# Étude d'impact sur l'environnement du parc éolien de Baie-des-Sables

**Dossier no 3211-12-91**

*Volume 3 – Réponses aux questions et commentaires*

## Révision de l'étude sur l'interférence (télévision)

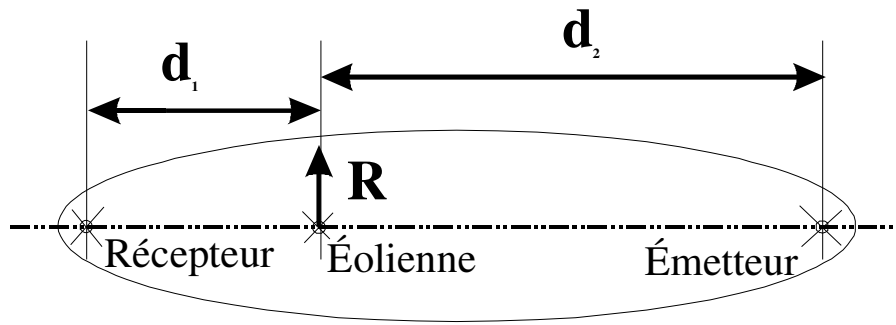
**QC-65.** *Il est suggéré à l'initiateur de réviser la partie de son étude portant sur les stations émettrices TV, de même que les mesures de mitigation des interférences proposées, en tenant compte de l'ensemble des commentaires techniques émis par la Société Radio-Canada (annexe 1).*

Pour évaluer cette situation, il est d'usage courant de calculer le rayon du premier ellipsoïde de Fresnel R (figure ci-dessus) donné par l'expression:

$$R = \sqrt{\frac{\lambda d_1 d_2}{d_1 + d_2}}$$

où  $d_1$  et  $d_2$  sont les distances séparant le récepteur de l'éolienne, et l'éolienne de l'émetteur, respectivement, et  $\lambda$  est la longueur d'onde du signal (International Telecommunication Union, 1992). Le tableau suivant indique les dimensions (en m) du rayon du premier ellipsoïde de Fresnel pour différentes distances entre un récepteur et une éolienne faisant ombrage, appliqués au parc éolien de Baie-des-Sables et aux deux émetteurs de CJBR-TV (Rimouski) et CBGAT-TV (Matane).

Le cas de l'émetteur CBGAT-TV pour un récepteur situé à 500 m d'une éolienne est celui pour lequel l'éolienne occupe le plus d'espace relatif dans l'ellipsoïde ; dans ce cas, le mât de l'éolienne occupe seulement une petite partie de la section de l'ellipsoïde, soit  $(4m \cdot 80m) / (\pi \cdot 42^2) = 6\%$ . La section du mât est approximée par un rectangle de 4m x 80 m.
